改善箇所説明図

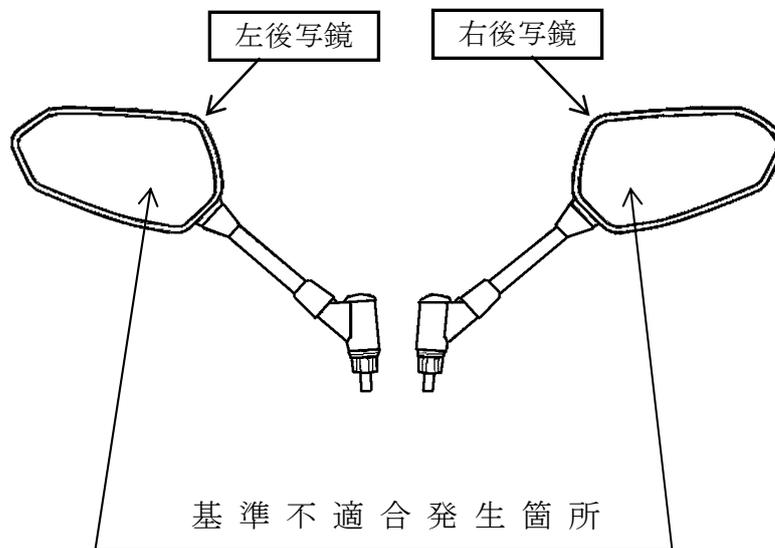
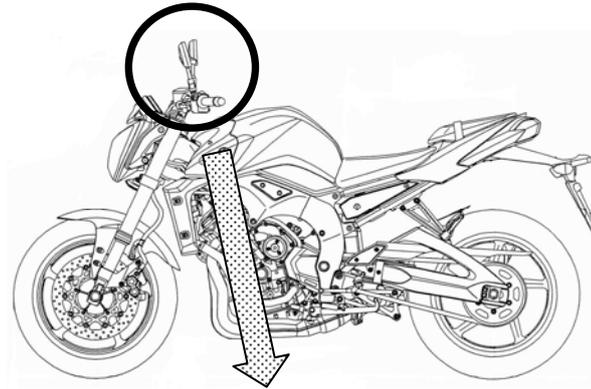
後写鏡において、製造工程で使用する治具の寸法に余裕がないため、反射鏡をカットした後の研磨のバラツキにより、当該反射鏡の寸法が小さいものがある。そのため、道路運送車両の保安基準に適合しないおそれがある。

改善の内容：全車両、左右の後写鏡を良品と交換する。

識別：サイドスタンド取付部付近に白ペイントを塗布する。
